Objet : WOLUWE-ST-LAMBERT. Avenue Emmanuel Mounier.

Demande de permis portant sur la construction de 2 nouveaux instituts médicaux pour les Cliniques universitaires Saint-Luc : les Instituts Roi Albert II et de Psychiatrie Intégrée

▪ **Avis de la CRMS**

A gauche, l'emprise de classement (en rouge) et zone de protection (en bleu) proposée par la CRMS

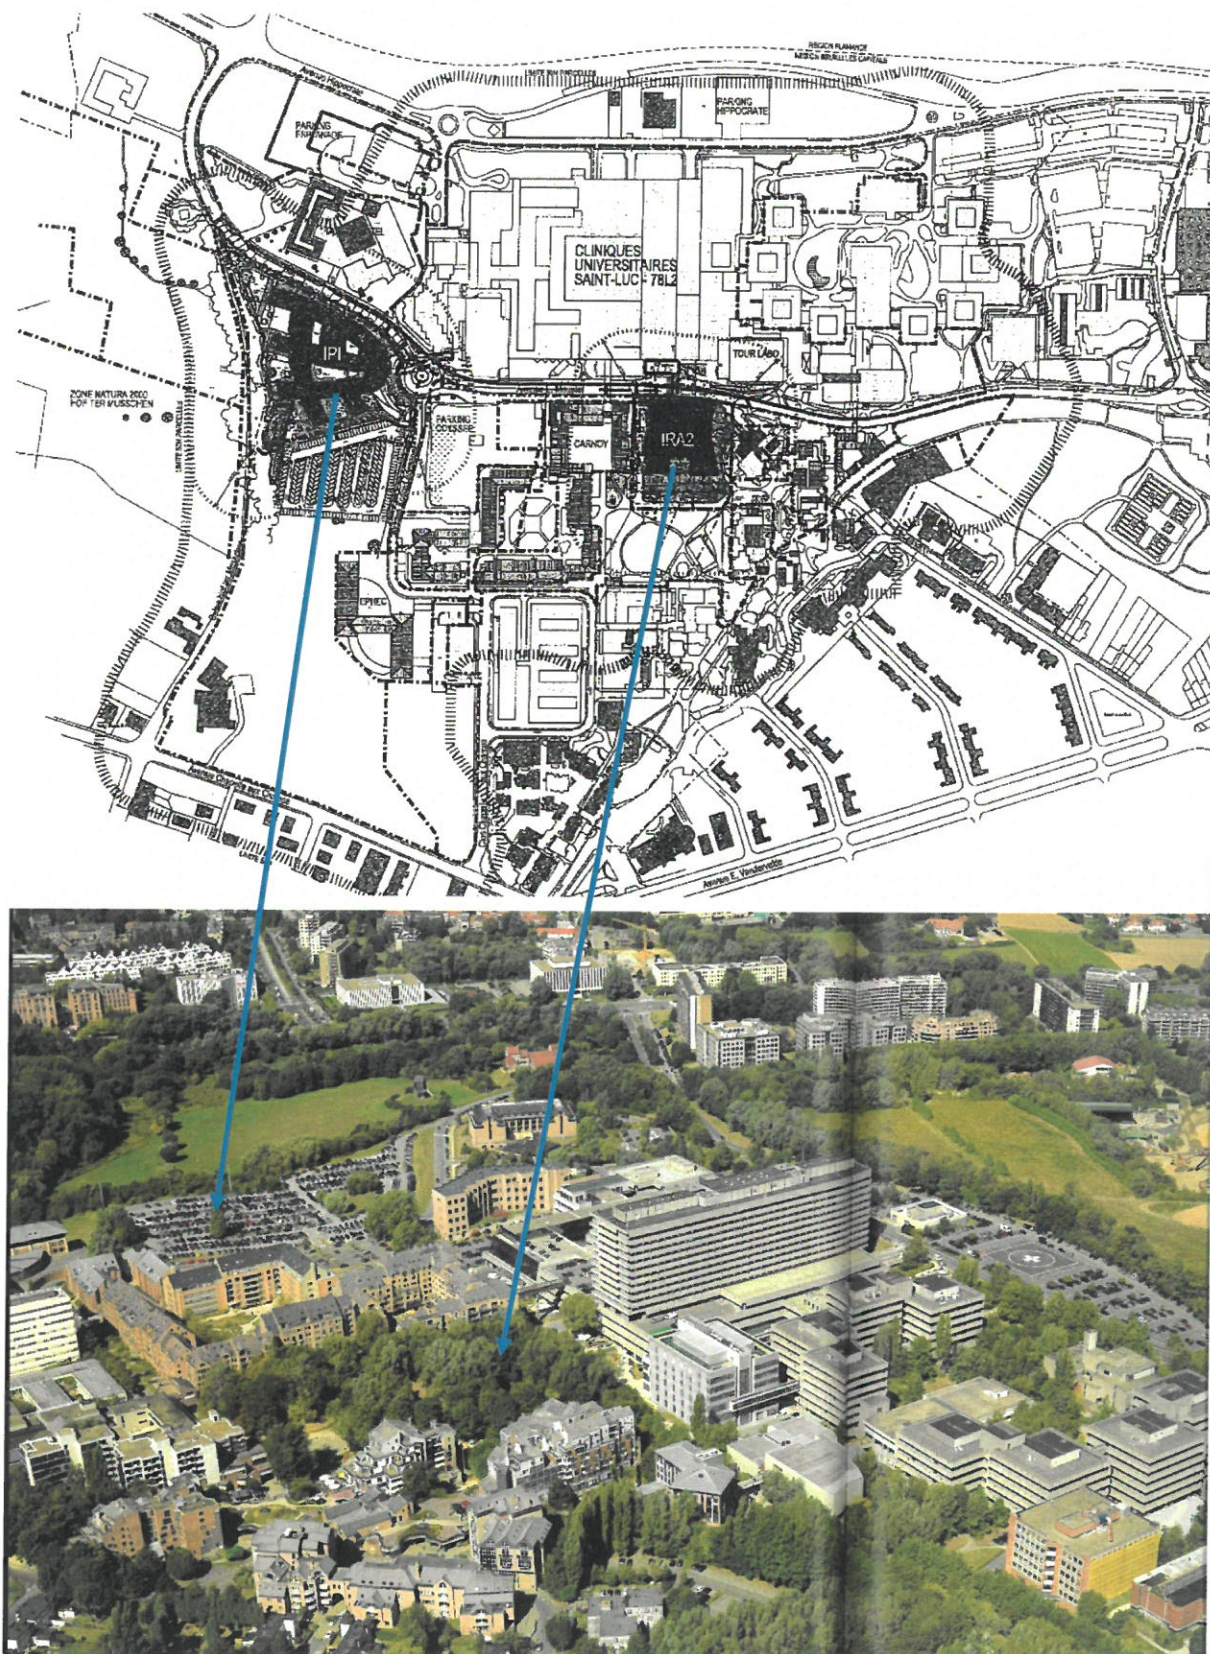
Le Gouvernement, dans son arrêté du 15/11/2018, a arrêté une entame de protection sous forme de sauvegarde, et non de classement tel que proposé par la CRMS. Contrairement au classement, un périmètre de sauvegarde ne s'accompagne pas d'un périmètre de protection. Le Gouvernement a également revu et redessiné le périmètre de protection à la baisse en excluant le terrain de la Butte sur lequel se développait un projet de construction de l'Institut Roi Albert II (IRA II), dédié aux activités en cancérologie et en hématologie des Cliniques Universitaires Saint-Luc.

A droite, l'emprise de sauvegarde retenue par le GRBC

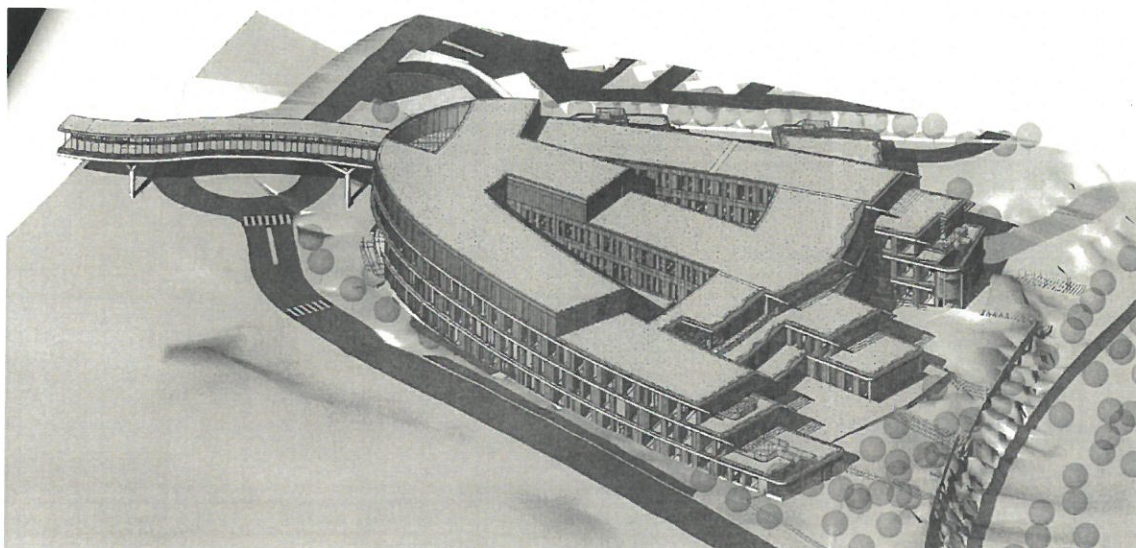
La CRMS est défavorable à l'implantation du bâtiment IRA II sur l'espace de la Butte. Elle regrette que le Master Plan qui a conduit aux décisions d'implantation des différents bâtiments n'ait pas intégré la haute valeur patrimoniale du site de Lucien & Simone Kroll et le nécessaire maintien d'un espace vert au cœur de la cité universitaire. Par ailleurs, il est impossible d'intégrer le programme souhaité sans proposer un gabarit hors échelle à cet endroit du site. La question de l'adéquation d'une mixité de fonctions entre cité universitaire et bâtiment à destination de malades du cancer a également été soulevée par l'assemblée. N'est-il pas difficile de faire cohabiter l'utilisation du site pour la vie estudiantine et de préserver le calme et l'intimité nécessaire à la cour pédiatrique ?

Le bâtiment de l'IRA II et son programme sont particulièrement hors échelle par rapport au contexte urbain et dévalorisants pour le site dont la valeur patrimoniale est remarquable et internationalement reconnue. Dans ces conditions et considérant la décision du GRBC d'exclure le Parc des Buttes de la protection, la CRMS demande, au minimum, de revoir le projet pour en minimiser l'impact au niveau des gabarits, de l'écriture architecturale et du traitement paysager en vue d'une meilleure intégration au contexte urbanistique et patrimonial. En outre, le cheminement des entrées apparaît peu abouti, et ne tire pas parti de la typologie des cheminements paysagers de l'œuvre de Kroll. Pour accéder à l'entrée principale, depuis le métro, il faut cheminer entre l'IRA II et les bâtiments qui bordent la place Carnoy tandis que la géométrie de l'IRA II conduit intuitivement dans le creux du U.
